Vorlage		Vorlage-Nr: FB 61/0738/WP18
Federführende Dienststelle: FB 61 - Fachbereich Stadtentwicklung, -planung und Mobilitätsinfrastruktur Beteiligte Dienststelle/n:		Status: öffentlich
		Datum: 20.07.2023
		Verfasser/in: Dez. III/ FB61/700
Barrierefreiheit im Straßenraum: Überarbeitung der Standards - Ergänzungsvorlage		
Ziele:		
Beratungsfolge:		
Datum	Gremium	Zuständigkeit

Mit dieser Vorlage ergänzt die Fachverwaltung die Vorlage FB61/0679/WP18

Stellungnahme der Kommission Barrierefreies Bauen zu den in der Vorlage auf Seite 6 beschriebenen Abweichungen A-C:

Abbildung 1: Darstellungen zu Leitsystemen aus dem Leitfaden Barrierefreies Bauen
(oben: mithilfe von Bodenindikatoren, unten in Form der Gehbahn)

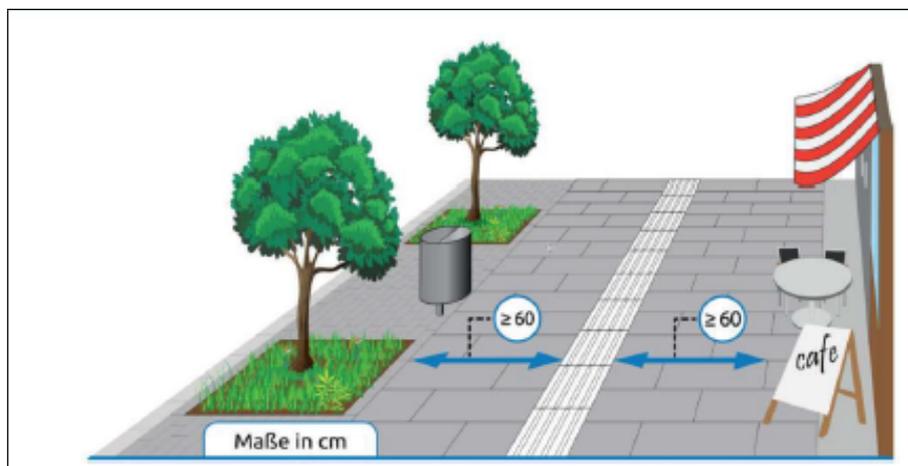
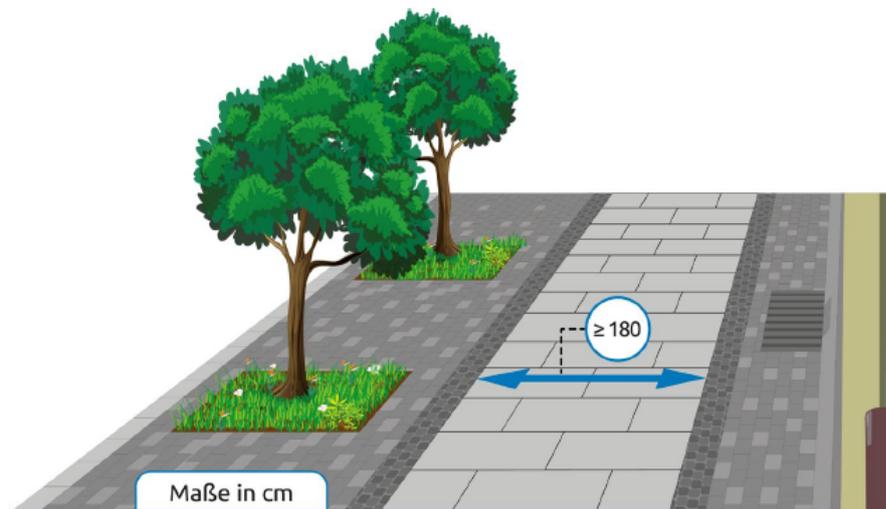
Zunächst lehnt die Kommission **Punkt A** der Vorlage ab. Dieser empfiehlt, die „bisher durchgehende Nutzung von Bodenindikatoren (taktile Leitstreifen) in Gehwegen und Verkehrsflächen die von Fuß-, Rad- und motorisiertem Verkehr (...) genutzt werden“ zu reduzieren und stattdessen den Ansatz der sparsamen Verwendung dieser unter Zuhilfenahme bereits erkennbarer Leitstrukturen (z.B. vorh. Kanten) zu verfolgen. Die Kommission legt ausführlich dar, dass aus ihrer Sicht weiterhin ein durchgängiges Leitsystem in Form von Bodenindikatoren erforderlich sei.

Die Fachverwaltung hat in der Vorlage FB61/0679/WP18 stets die Bedeutung des durchgängigen Leitsystems betont, aber in begründeten räumlichen Situationen auch Alternativen zur durchgängigen Verwendung taktiler Leitelemente formuliert. Im Detail wird auf die Erläuterungen ab Seite 9 der Vorlage verwiesen. Mit Hilfe taktil und optisch erfassbarer Kanten, Gehbahnen oder Bodenindikatoren (Rippen- und Noppenplatten) werden Menschen mit Beeinträchtigung auch nach der Anpassung der Standards in Aachen kontinuierliche Orientierungshilfen geboten. Die Priorisierung von Kanten und Gehbahnen gegenüber Bodenindikatoren erfolgt, da damit eine sichere und intuitive Führung aller Verkehrsteilnehmenden (auch der eingeschränkten) ohne spezielle Erläuterungen oder Schulung (Mobilitätstrainings) möglich wird. Zudem reduzieren sich ohne Bodenindikatoren Stolperkanten und Rollwiderstände für Rollstuhl- und Rollatorennutzer*innen sowie für Kinderwagen und sonstige Räder aller Art. Anschaulich werden die unterschiedlichen Führungsformen in dem durch die Kommission in ihrer Stellungnahme zitierten „Leitfaden zur Barrierefreiheit“ dargestellt. Er beschreibt neben der kommissionsseitig herangezogenen Variante mit Bodenindikatoren gleichzeitig die Gehbahn-Variante, hier nun in [Abbildung 1](#) gemeinsam dargestellt.

Abbildung 3: Leitstreifen, der an Ausstattungselementen vorbeiführt

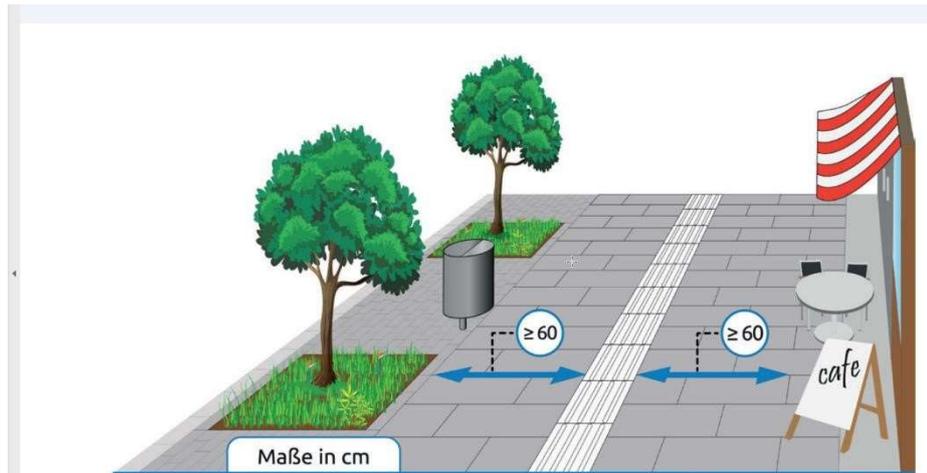
Die Kommission Barrierefreies Bauen fordert als Regel weiterhin ein durchgängiges Leitsystem für die Menschen mit Behinderungen. Dies widerspricht nicht den DIN-Normen. Ziel der DIN-Norm 32984¹ ist es, durch die Schaffung lückenloser Wegekette eine Verbesserung der Mobilität blinder und sehbehinderter Menschen zu erreichen. Rollstuhlnutzer*innen werden nicht so sehr durch den taktilen Leitstreifen gestört, aber das Fehlen von Bordsteinabsenkungen verhindert die Teilhabe am öffentlichen Leben (siehe Seite 5, Abbildung 9).

Eine sparsame Verwendung von taktilen Leitelementen bedeutet, dass nicht um jedes Hindernis herum ein Leitstreifen verlegt werden muss. Eine gerade verlaufende Leitlinie aus Rippenplatten ist weiterhin als Standard im Gehweg notwendig. Die Hauskante als Leitlinie oder gar die Bordsteinkante als innere und äußere Leitlinie ist keine Lösung für blinde und hochgradig sehgeschädigte Menschen.

Lösung: Einbau eines taktilen Leitsystems.
